改善箇所説明図

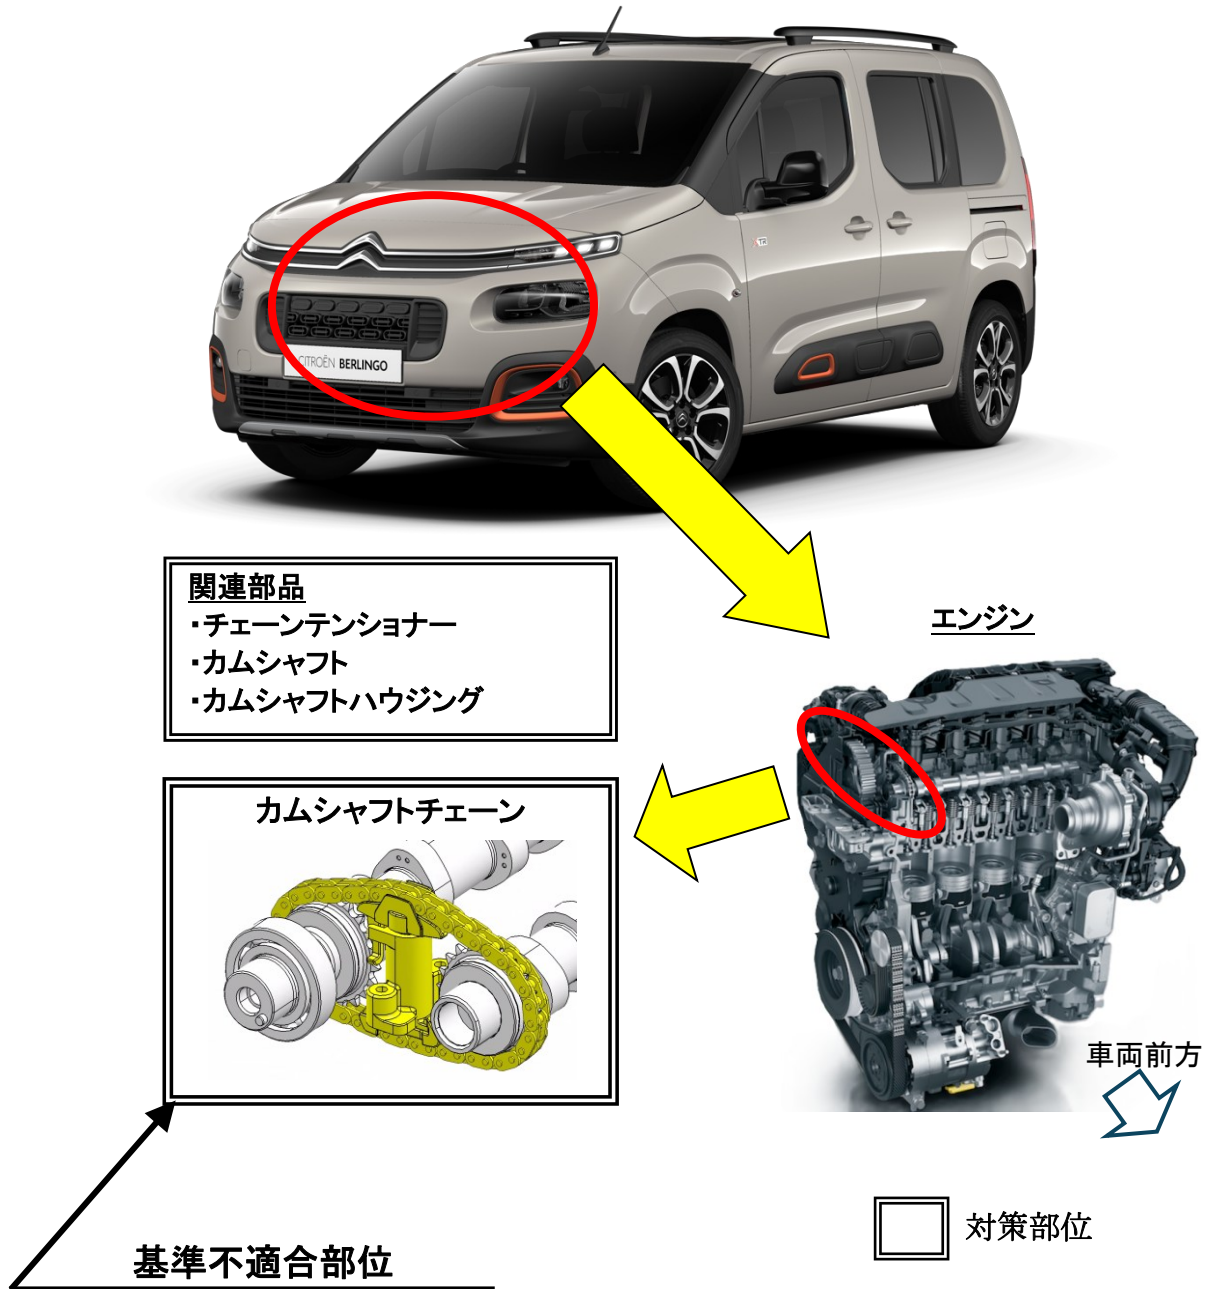
エンジンのカムシャフトチェーンにおいて、設計検討が不十分なため、当該チェーンの構成部品が摩耗することがある。そのため、そのまま使用を続けると、異音が発生し、最悪の場合、当該チェーンが破断して走行中にエンジンが停止するおそれがある。

全車両、カムシャフトチェーン及び関連部品を対策品に交換する。
